Feladó: Bodnár Zsuzsa <[REDACTED]>
Küldve: csütörtök 2021. április 22 20:33
Címzett: [REDACTED]
Tárgy: Göd, 056 hrsz. alatt létesítendő veszélyes létesítményekhez kapcsolódó Biztonsági jelentés véleményezése
Melléletek: Göd-ÉRT.Vélemény.Katvéd.2021.04.22..docx

A Samsung SDI gödi 056. hrsz-on megvalósítani tervezett második akkumulátorgyára Biztonsági jelentésével, valamint katasztrófavédelmi eljárásával kapcsolatban az alábbi észrevételeket tesszük:

A SAMSUNG SDI Magyarország Zrt. új gödi gyárának helyszínrajza

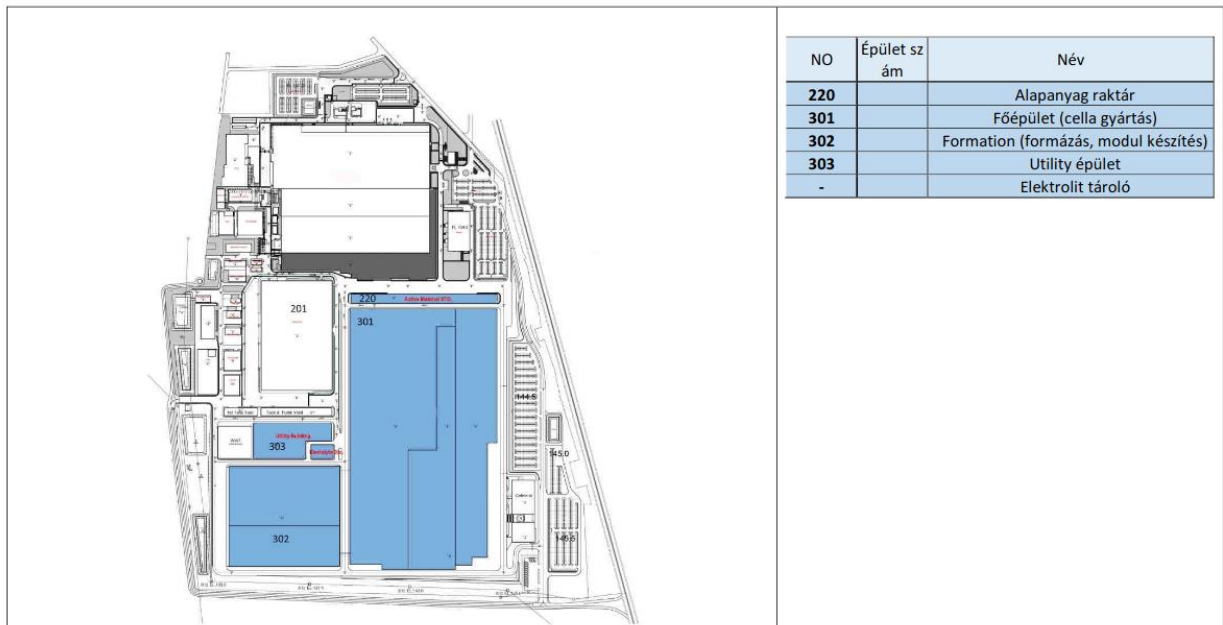
- A minden eddiginél nagyobbra tervezett második gyár, amelyet mostantól mindössze "bővítés"-ként emlegetnek (miközben még az első gyár is éppen bővítés alatt áll), **nem felel meg a 141/2018 (VII.27.) Korm. rendeletben előírt legfeljebb 50%-os beépíthetőség feltételeinek sem, és a 25% zöldfelület lehetősége sem mutatkozik a grandiózus terveken.**

- Döbbenetes, hogy a korábbi lakossági kéréseink ellenére **a legveszélyesebb** tárolókat és kiszolgáló **létesítményeket** (gázkazánok, 303 utility épület, elektrolittároló!) **továbbra is a gyár Nemeskéri út felőli oldalára tervezik építeni**, ezzel is fokozva a veszélyeket, és a közeli kertvárosi lakóövezet terheit.
- A teherforgalmat lebonyolító nyugati kapu is a lakott területek felé nyílik. Ennek ellenére azt állítja a jelentés, hogy a forgalom majd elkerüli Gödöt. Miközben a gödi adófizetők pénzéből a Samsung számára most készült új, 048. számú nyugati

- Felhívó, hogy az elektrolittároló épületazonosítás nélkül szerepel az anyagban (csak a baleseti szcenáriókból derül ki, hogy – kérésünk ellenére - szintén a lakott területek közelében lesz. Miért nincs épületazonosítás – ez fontos része lenne a biztonságknak, hiszen ez a tároló 4x akkora lesz, mint Göd-Újtelepnél, és a szükséges elektrolitot is közúton, a nyugati kapun keresztül szállítják majd.
Miért titkosították az elektrolittal kapcsolatos fejezeteket? (Talán éppen azért, hogy a lakosság ne tiltakozhasson ellene?)

- Szintén nem derül ki pontosan, hogy **hol van (lesz) az NMP tartálypark?** Annyi sejtethető, hogy a (szintén veszélyt hordozó) nitrogén kiszabadulásával fenyegető tartályok is a város felőli oldalon: a Utility épület É-i homlokzatánál.

- A baleseti szcenárióknál használt ábrák - annak ellenére, hogy ezt minden korábbi alkalommal is kifogásoltuk - ismét nem a valós állapotot tüntetik fel. (Csak a két telek van elkülönítve, de a meglévő, már megépült épületek közül csak a Modul Pack épületről lehet azt gondolni, hogy már létező.)
